1. Objet

Suite à la fin de disponibilité du réchauffeur actuellement utilisé sur les brûleurs **RDB 2.2** (modèles **24** et **32** KW), **un nouveau réchauffeur 25 W a été défini**, permettant d'assurer la fonction de réchauffage du fioul de **façon optimale**.

Old Version

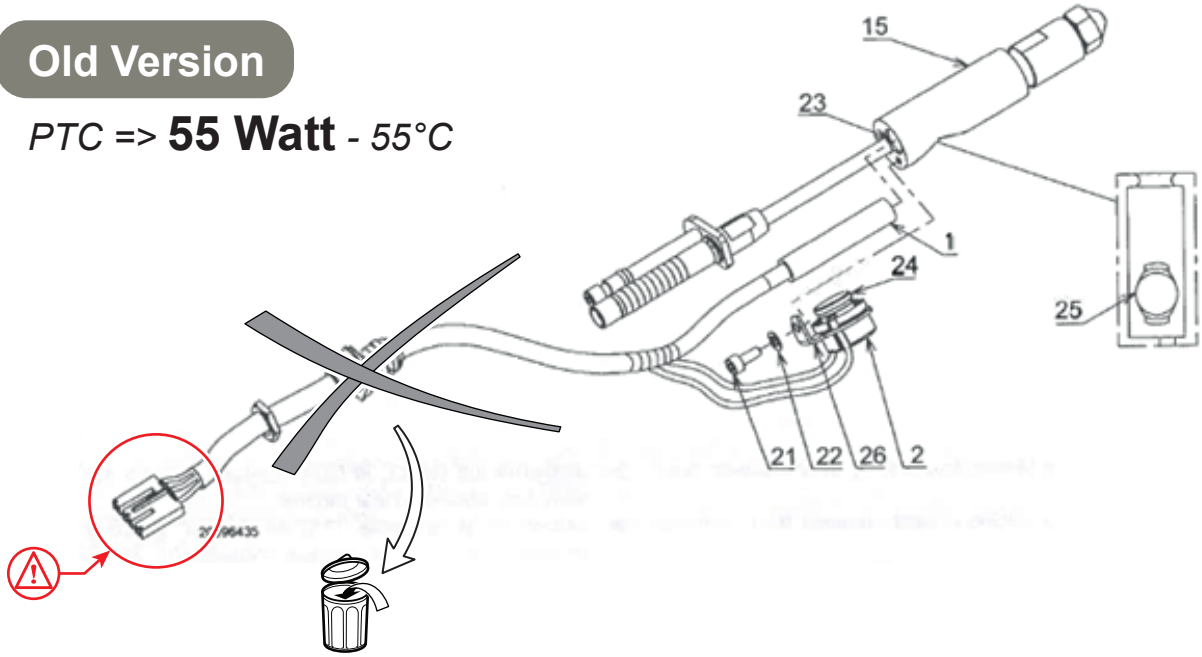
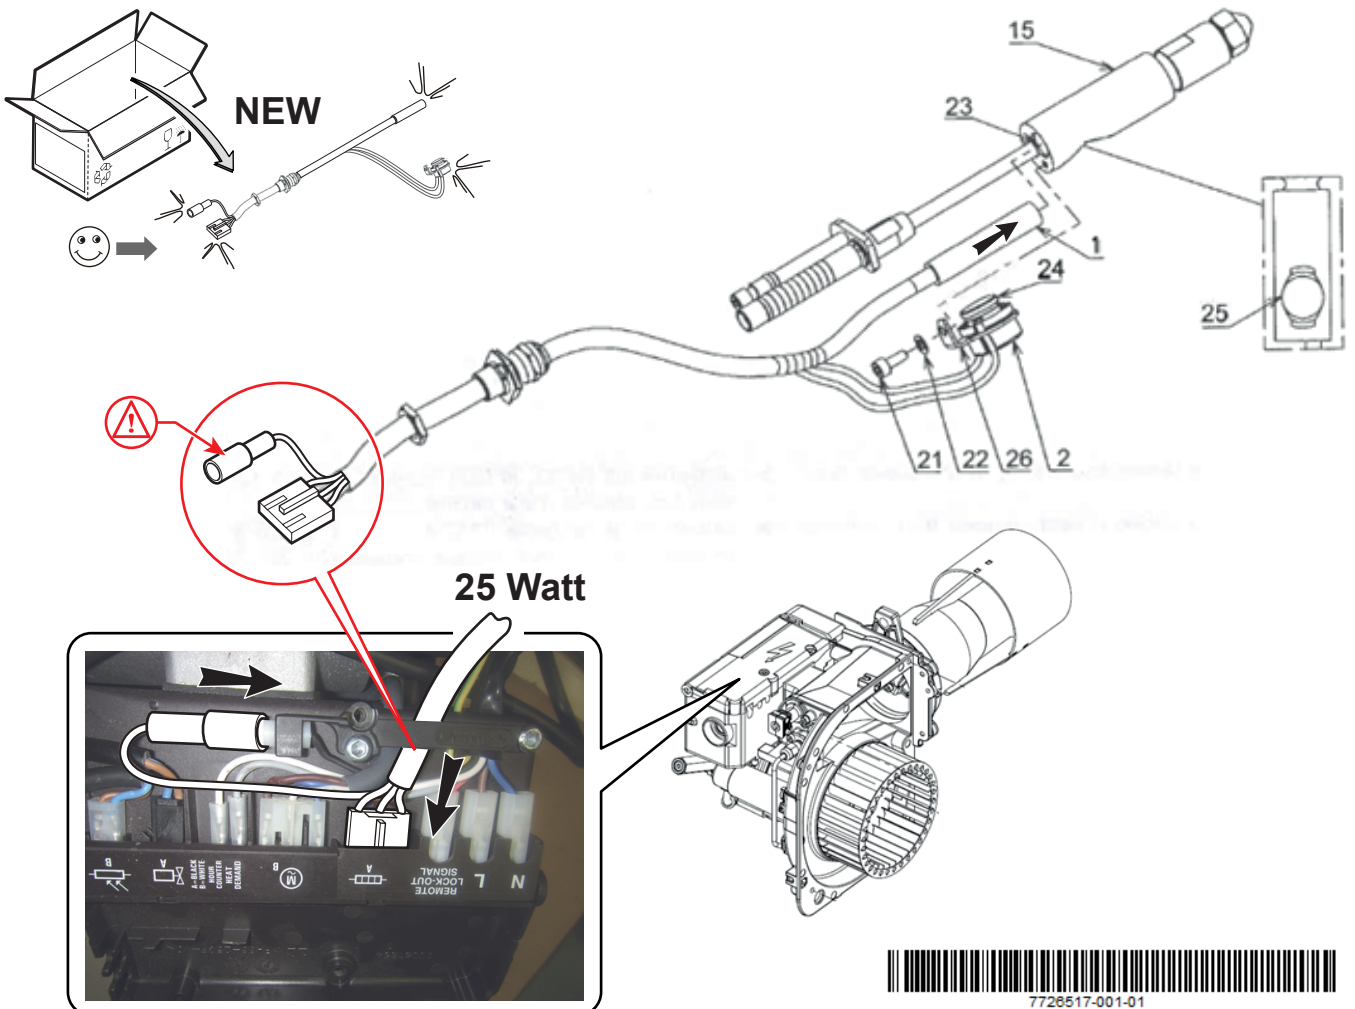
Ce nouveau réchauffeur **25 W** se monte avec un faisceau de raccordement spécifique fourni avec le réchauffeur en pièces de rechange. Un feuillet explicatif (ci-joint en annexe) accompagne également le nouveau réchauffeur.

PTC => **55 Watt** - 55°C

PTC => **25 Watt** - 42°C

Description		Référence en pièces de rechange
Avant le 29 janvier 2019		Référence annulée : 7680781
Nouveau réchauffeur 25 W À partir du 29 janvier 2019.		Nouvelle référence : 7724742

Le nouveau réchauffeur **25 W** est disponible au Centre Pièces de Rechange sous la référence **7724742**.
